Informații importante — Dell OptiPlex 790/990

Placa de sistem

Figura 1. Placa de sistem a unei versiuni anterioare a plăcii de sistem cu radiator

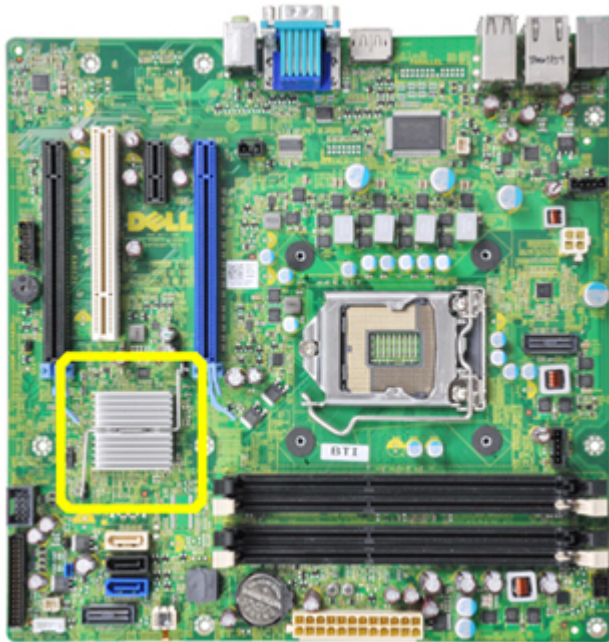
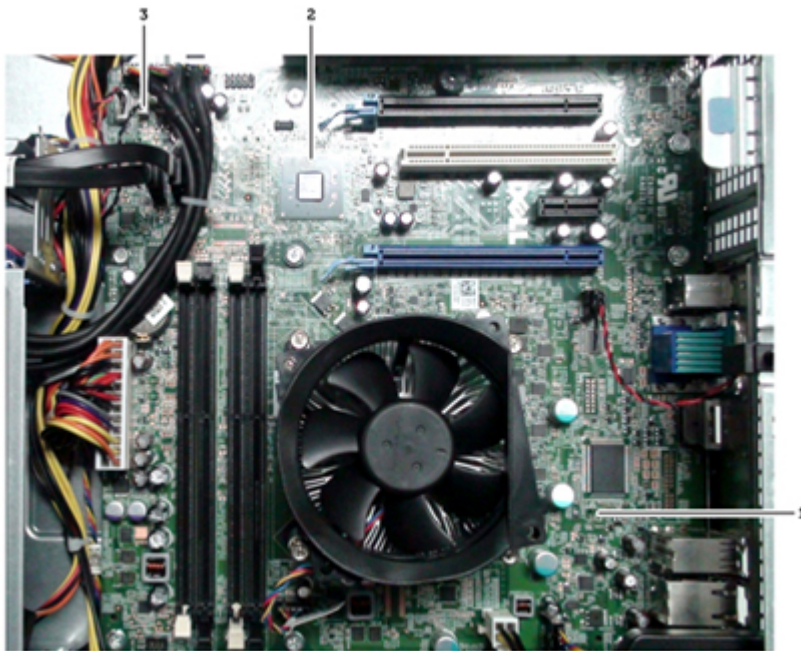
Computerele Dell OptiPlex 790/990 sunt acum expediate cu o placă de sistem nouă fără componentele următoare:

- Radiator
- Senzor termic al sursei de alimentare (numai carcasa desktopului)

Imagina următoare afișează o versiune anterioară a plăcii de sistem expediate cu radiatorul.

Toate plăcile de sistem expediate cu versiunea A11 sau cu o versiune ulterioară NU vor conține radiator.

1. conector senzor termic 1 și cablu demontate
2. radiator chipset demontat
3. conector senzor termic 2

NOTIFICARE: Dacă ați înlocuit placa de sistem cu una nouă în carcasa desktopului, asigurați-vă că versiunea BIOS este A11 sau superioară.

AVERTISMENT: Dacă nu actualizați BIOS-ul, este posibil să primiți mesajul de eroare **Alertă! Nu s-a detectat radiatorul chipsetului în timpul testării automate de punere sub tensiune (POST).**
